改善箇所説明図

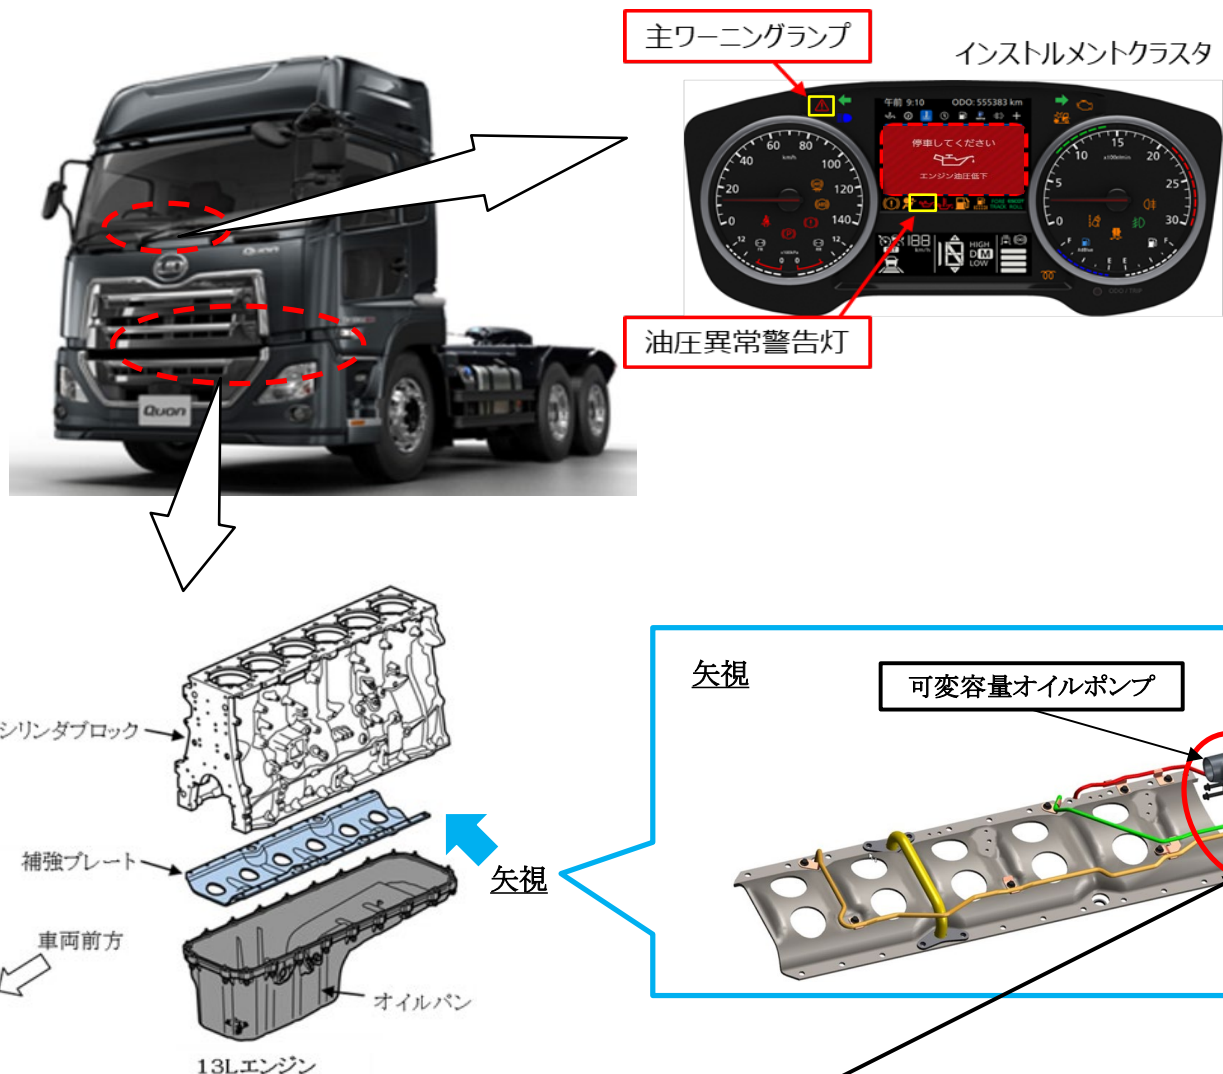
基準不適合発生箇所

可変容量オイルポンプにおいて、可変部のステータ（固定子）に採用した材質の耐久性検証が不十分であったため、運転状況に応じて油圧制御を繰り返すことで、ハウジングカバーのステータ摺動面が損傷・摩耗することがある。そのため、そのままの状態で使用を続けると、適正な油圧が確保できず、インストルメントクラスタに「エンジン油圧低下」の警告メッセージの表示及び警告灯の点灯とともにエンジン出力が制限され、さらにそのままの状態で行くと、エンジンが焼き付き、走行不能に至るおそれがある。

改善の内容

全車両、オイルポンプを対策品へ交換するとともに、オイルコントロールバルブへの油路を変更する。
